PROGETTO DI FATTIBILITA' TECNICO ED ECONOMICA

LAVORI DI:
POTENZIAMENTO ED AMMODERNAMENTO
IMPIANTI D'INNEVAMENTO DELLA STAZIONE
SCIISTICA DI LIMONE PIEMONTE
- ZONA LIMONE -

VERIFICA DI OTTEMPERANZA

Figura 1 Sistemazione del terreno nel tratto acclive in bosco (tratto G-SP600)

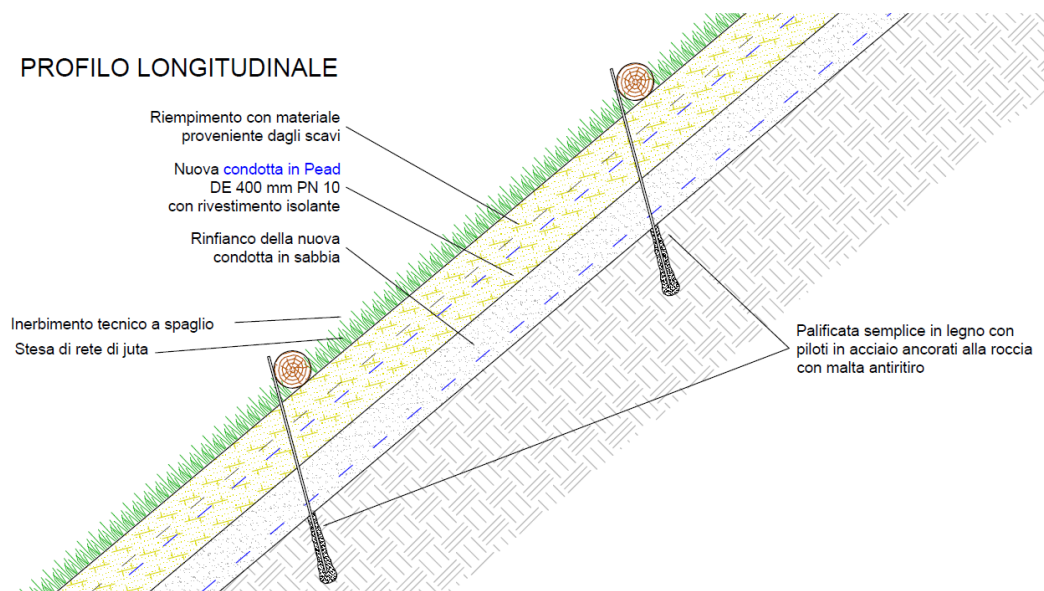
Il progetto dovrà prevedere l'esecuzione di interventi di inerbimento, eventualmente potenziato con idrosemina, di tutte le aree oggetto di movimenti terra e rimodellamenti e comunque interessate da operazioni di cantiere.

Particolare cura dovrà essere posta nel trattamento del terreno di risulta durante i lavori di scavo: prima dell'avvio dei lavori lo strato di terreno agrario (topsoil) con caratteristiche agronomiche interessanti dovrà essere asportato ed accantonato temporaneamente all'esterno della zona di lavorazione, in cumuli di altezza inferiore ai 2 m, con scarpate inclinate di circa 25° rispetto all'orizzontale. Per la conservazione dei lepidotteri segnalati nella ZSC, la tempestività del ritombamento delle trincee e dell'inerbimento sarà sufficiente.

In alcuni punti potrebbero invece localmente presentarsi tratti esposti all'erosione superficiale del substrato ritombato, e per tali punti si è predisposta la stesa di una rete di juta al termine della sistemazione del terreno e della disposizione delle zolle precedentemente accantonate. Nel computo metrico si è predisposta una superficie di sistemazione con rete di juta per complessivi 600 m².

In un particolare tratto tra il lago Secco e la stazione di pompaggio SP600, in cui sussiste un potenziale rischio di erosione (di lunghezza 60 m), è stata prevista una sistemazione superficiale con tecniche di ingegneria naturalistica con palificate semplici, stesa di rete di juta ed un inerbimento tecnico a spaglio.

Figura 2 Sistema di mantenimento della continuità idrica

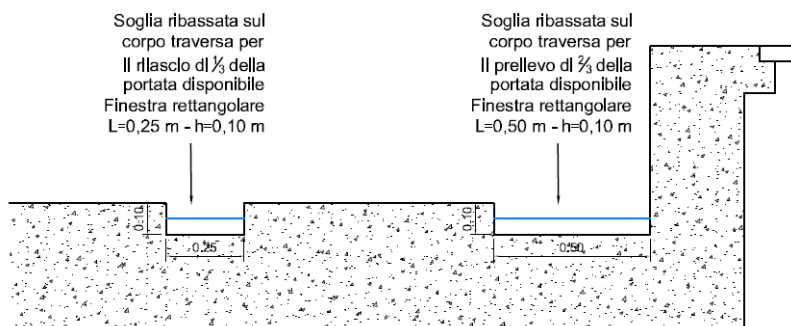
Dovrà essere garantito un sufficiente minimo deflusso idrico a valle del prelievo delle due opere di presa previste dai due tributari del Rio San Giovanni che drenano il Vallone Perla e il Vallone Fermosa, in modo da poter garantire comunque la continuità idraulica nei due rii interessati a tutela della comunità biotica presente.

In merito alle richieste di provvedere ad una continuità idrica nei rii interessati dal prelievo si propone un sistema di rilascio paragonabile a quello previsto per i prelievi da sorgente, ossia imponendo un rilascio da dispositivo fisico non regolato in grado di rilasciare a valle una portata pari ad 1/3 della portata disponibile.

Per poter realizzare il dispositivo verrà realizzata una porzione ribassata sulla traversa di presa di lunghezza pari alla metà della soglia che alimenta la griglia coanda.

Dal momento che questa lunghezza è di 50 cm, la soglia di rilascio di 1/3 sarà pari a 25 cm.

Questa soglia sarà posta in centro alla traversa.

Nelle tavole grafiche 2.7 e 2.8, allegata alla Verifica di ottemperanza, è stata recepita graficamente nel progetto la soluzione per il mantenimento della continuità idrica.
